改善箇所説明図

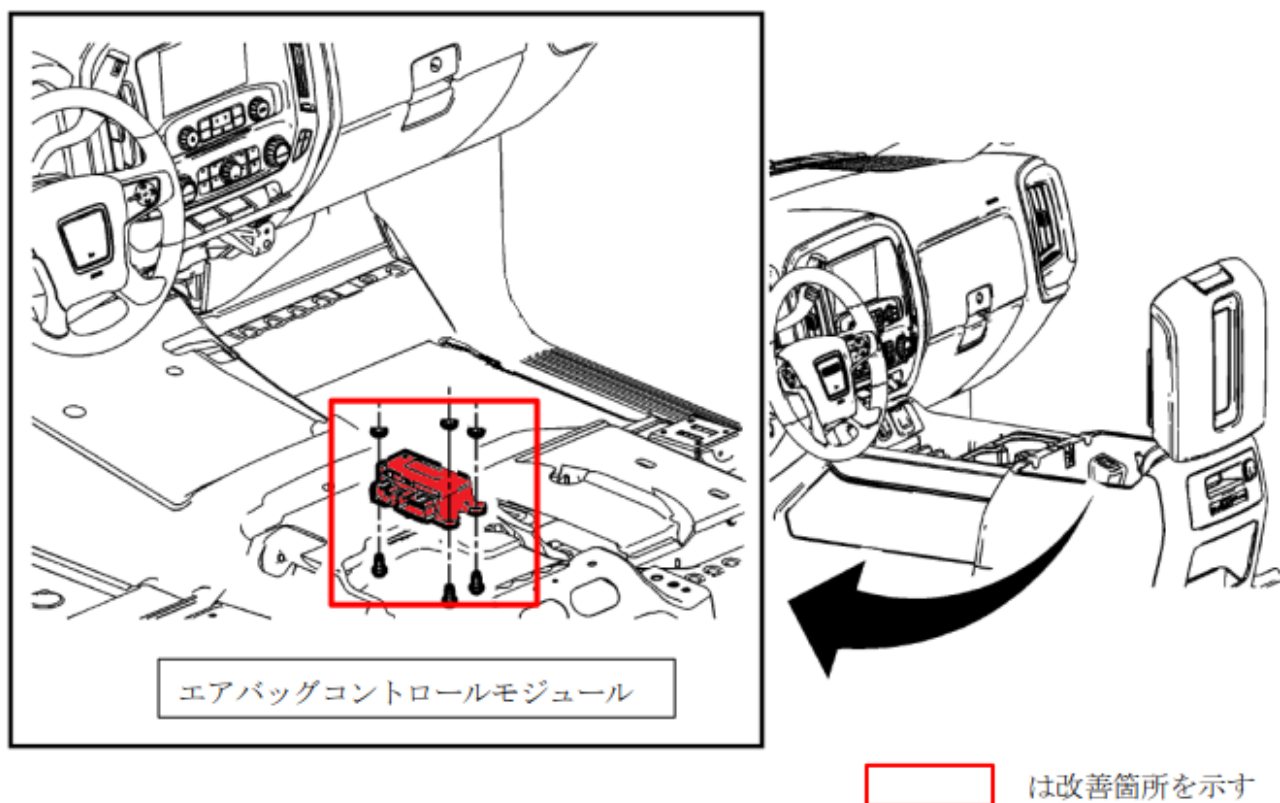
エアバッグコントロールモジュールのプログラムが不適切なため、前面衝突時にフロントエアバッグ及びプリテンショナを作動するための信号が送信されず、フロントエアバッグ及びプリテンショナが作動せず、乗員が過度の傷害を負う恐れがある。

全車両、エアバッグコントロールモジュールを対策プログラムに書き換える。これまでにフロントエアバッグまたはプリテンショナの作動履歴のある車両については、対策済みのエアバッグコントロールモジュールに交換する。

左側ストラットタワー部に緑色ペイントを塗布する。

コルベットののみ、左側ボディストラクチャー部に緑色ペイントを塗布する。
